柏崎刈羽原子力発電所7号機における安全性に関する総合評価（一次評価）の
結果について（報告）に係る正誤表

表中に赤色で示した箇所が誤りを修正した箇所，緑色で示した箇所がより良い表現に適正化した箇所を示す。

【柏崎刈羽原子力発電所7号機】

図 5. 4 - 1 原子炉運転中の注水機能継続時間評価

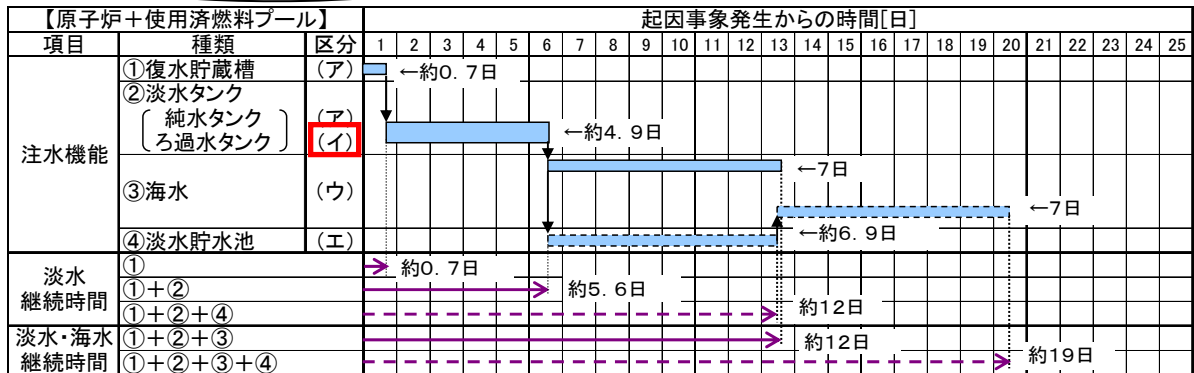
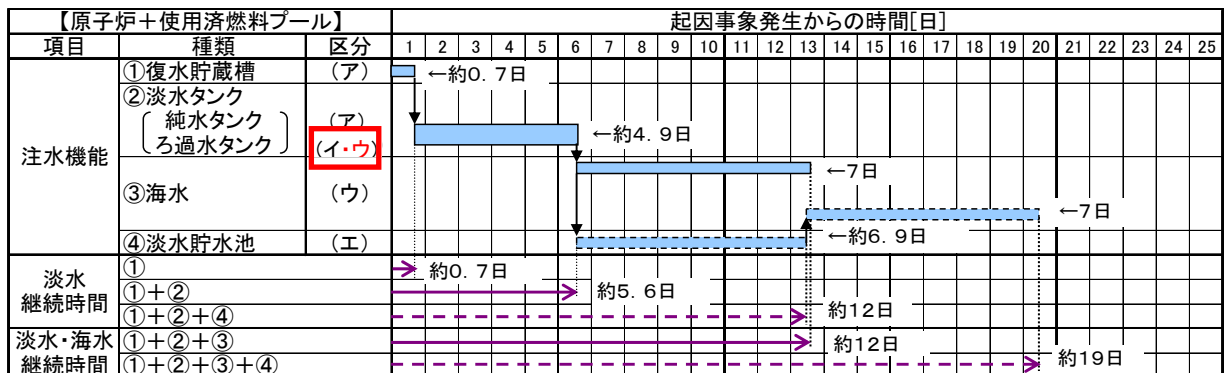
図 5. 4 - 1 原子炉運転中の注水機能継続評価

記載の適正化を実施
 (補足表現の追加)

図 5. 4-5 クリフエッジの特定 (原子炉運転中)

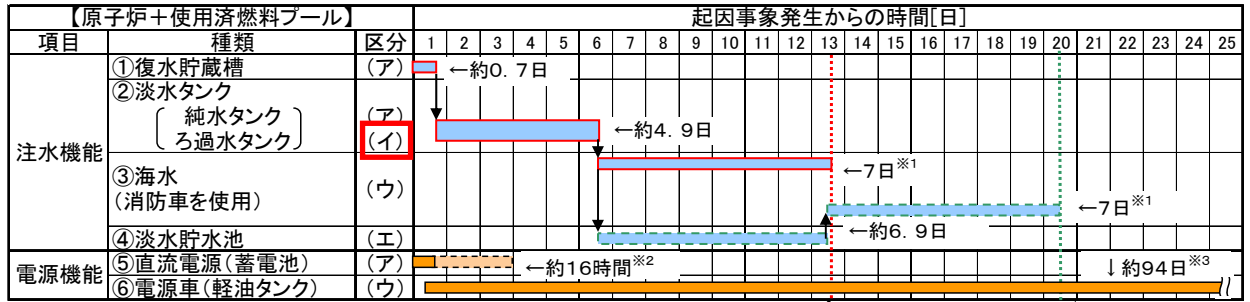
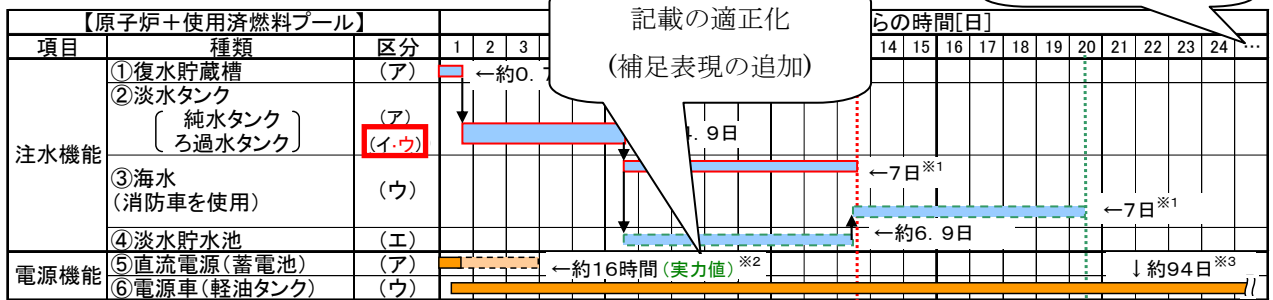
記載の適正化 (補足表現の追加)

記載の適正化 () の削除

約 19 日
安全性向上策後

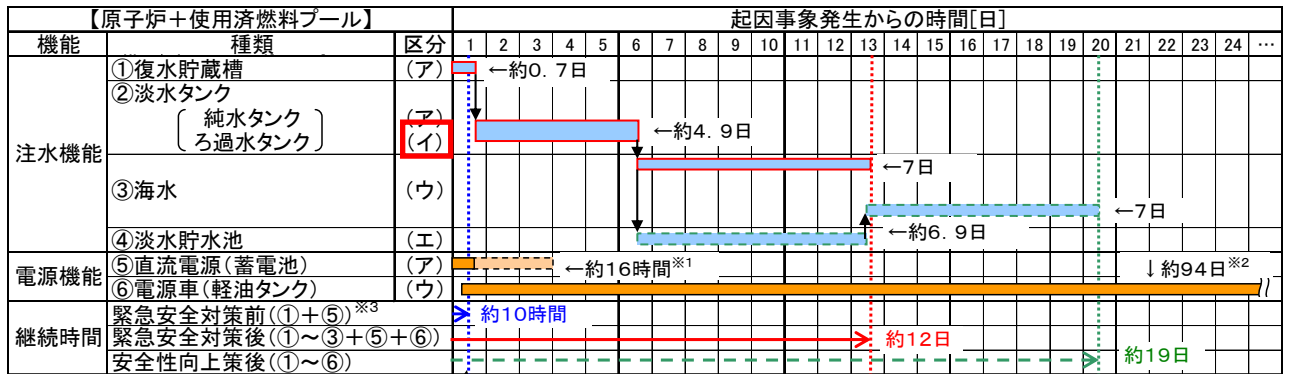
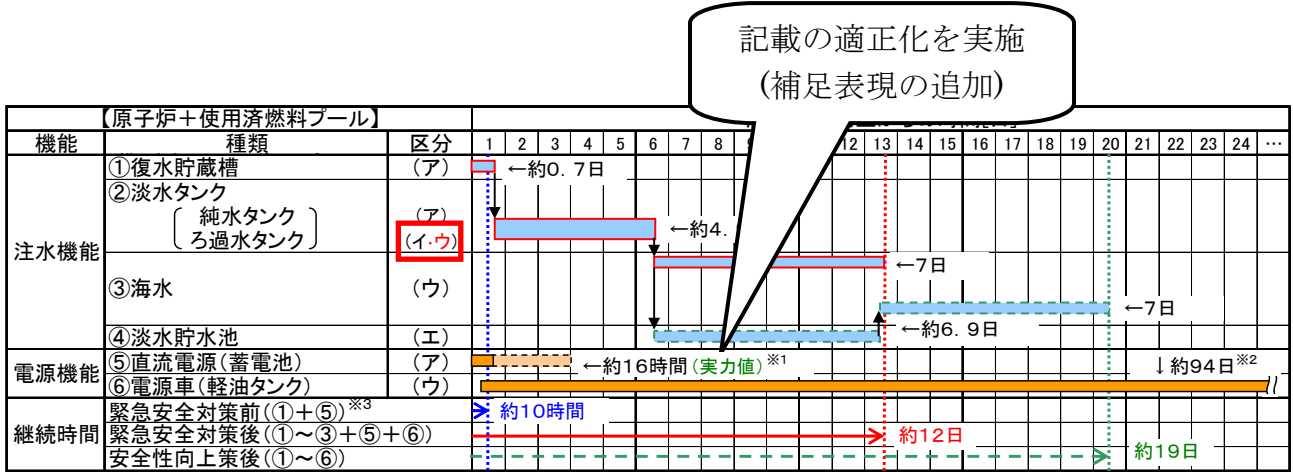
誤

記載の適正化を実施 (フォント色変更)

- ※1 約72時間への延長を準備中
- ※2 地下軽油タンク等更なる安全性向上策を考慮すると約96日
- ※3 ②は水源としては、(ア)~(ウ)の区分であるが、全号機同時全交流電源喪失時は注水手段が無かったことから継続時間評価には含まない

図 5. 5 - 1 原子炉運転中の注水機能継続時間評価

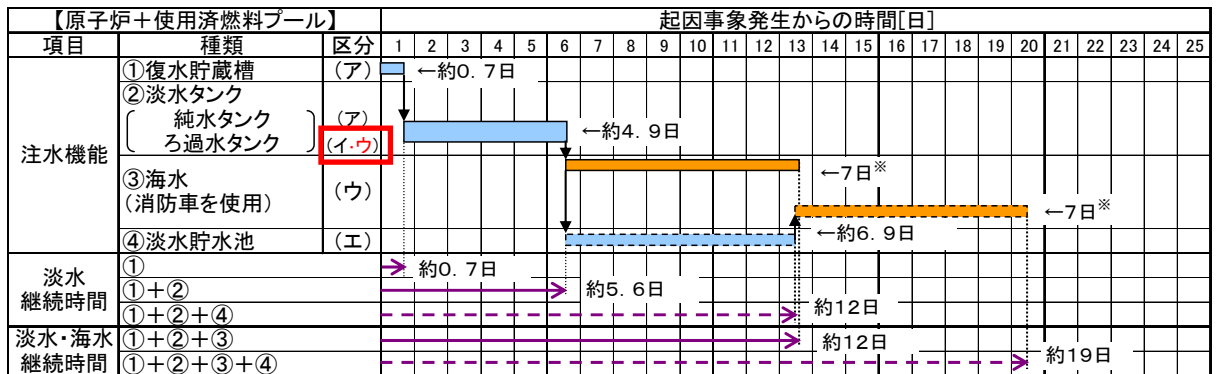
図 5. 5 - 1 原子炉運転中の注水機能継続評価

記載の適正化を実施
(補足表現の追加)

図 5. 5 - 3 原子炉運転中の注水機能継続時間評価

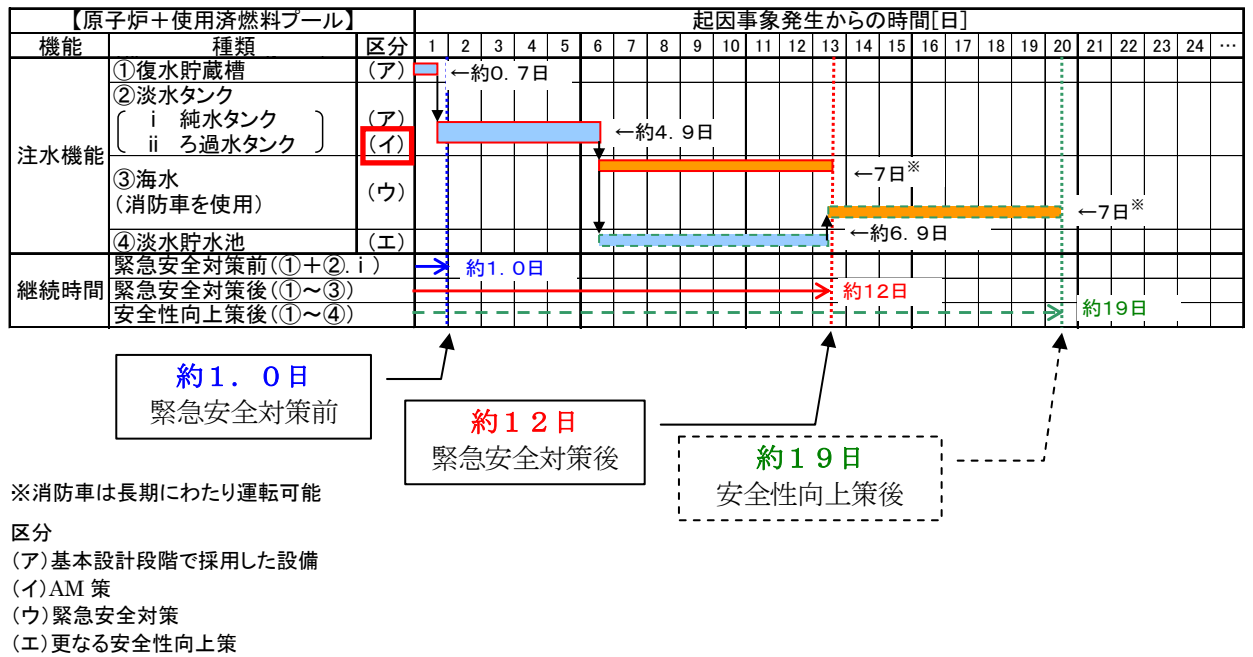
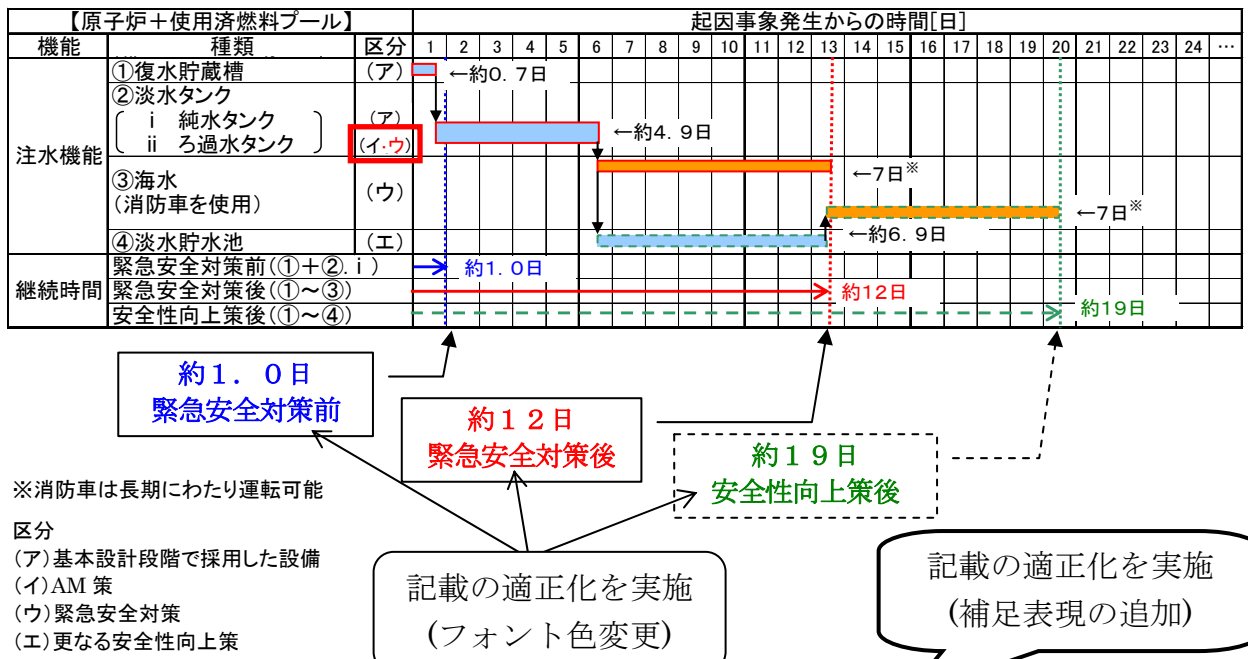
図 5. 5 - 3 原子炉運転中の注水機能継続評価

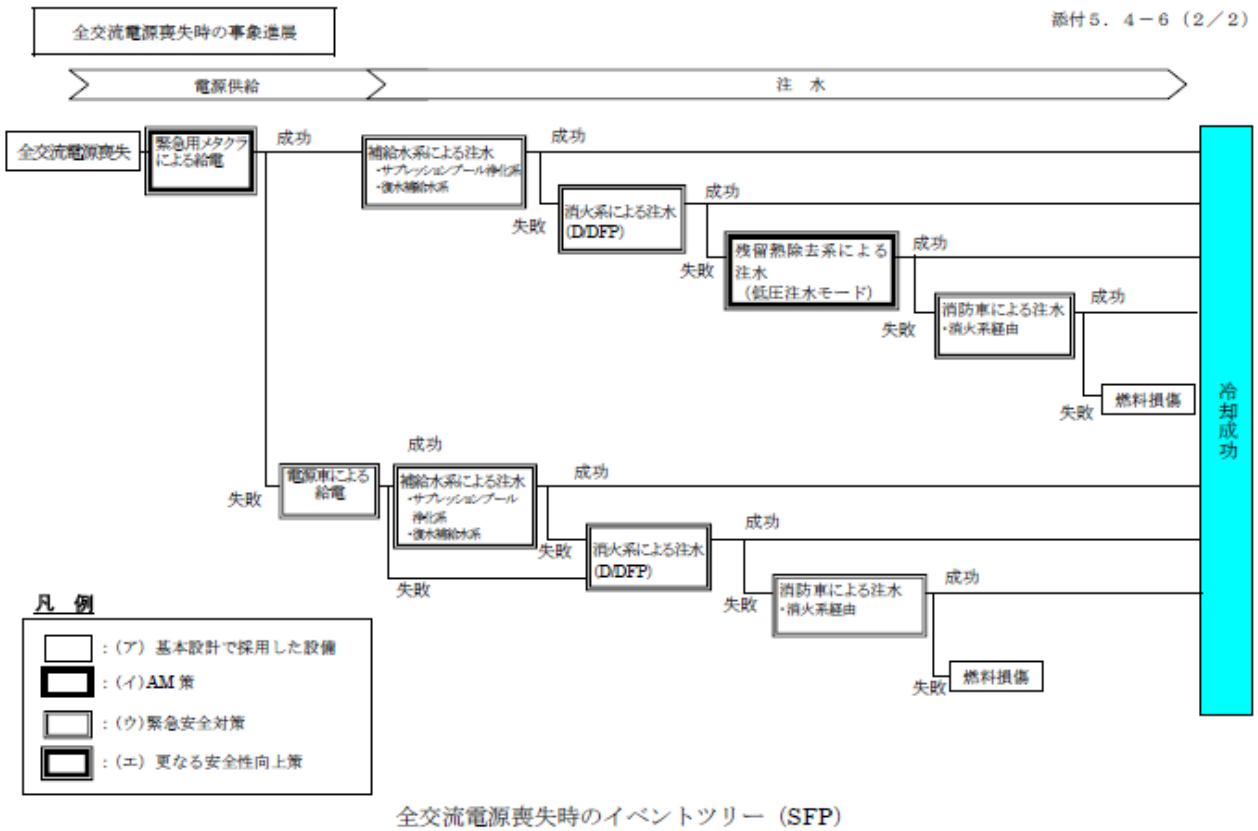
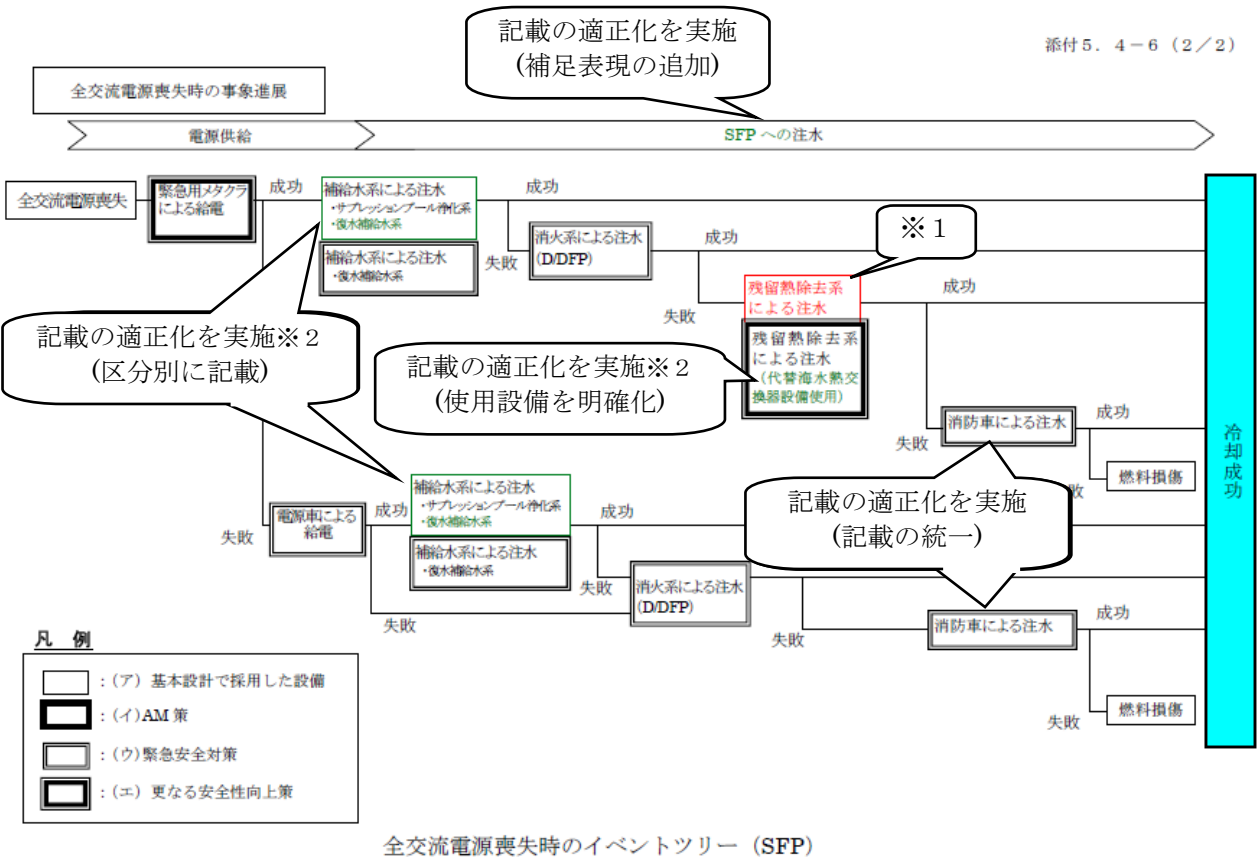
※1：本文 63 ページの表 5. 4-1 (2) において、残留熱除去系の区分に (ア) を追加(修正)したことに伴い、本ページの図中に残留熱除去系の区分 (ア) を追加

※2：補給水系及び残留熱除去系について、本文 63 ページの表 5. 4-1 (2) に従い各区分毎の詳細を追加
